# **Avis délibéré de l'Autorité environnementale sur la reconstitution du « Triangle des Echoppes » à Pessac (33)**

**n° Ae: 2013- 82**

Plan général des travaux (source : étude d'impact)

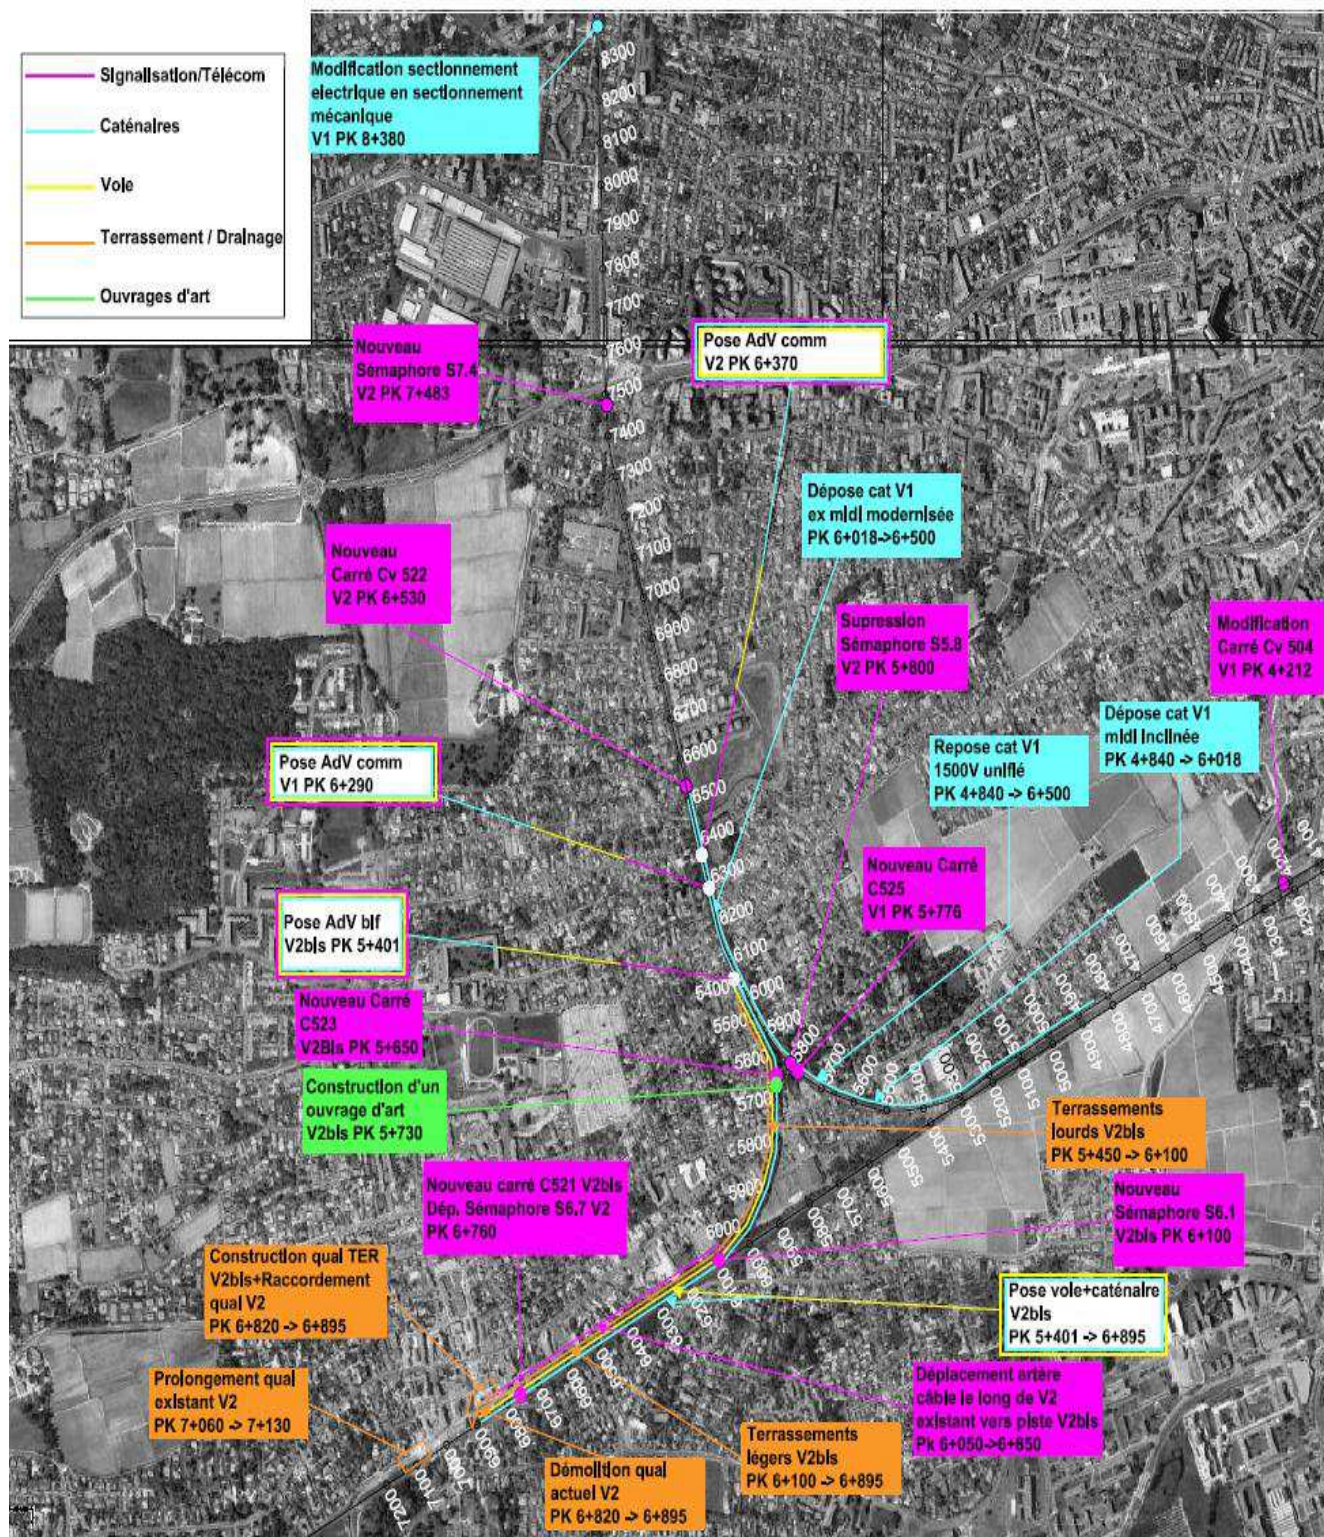
L'ensemble des travaux est situé dans l'emprise ferroviaire actuelle. Ils nécessiteront la réalisation de l'ouvrage d'art, de terrassements sur différents secteurs (V2bis, plate-forme commune avec la ligne Bordeaux-Irun et « virgule<sup>6</sup> »), et des travaux de quai. Les éléments descriptifs (V1, V2, V2bis, PK6) ne sont pas repris sur le schéma présentant ces travaux ce qui rend complexe leur compréhension. Par ailleurs, les différents aspects du chantier sont décrits.
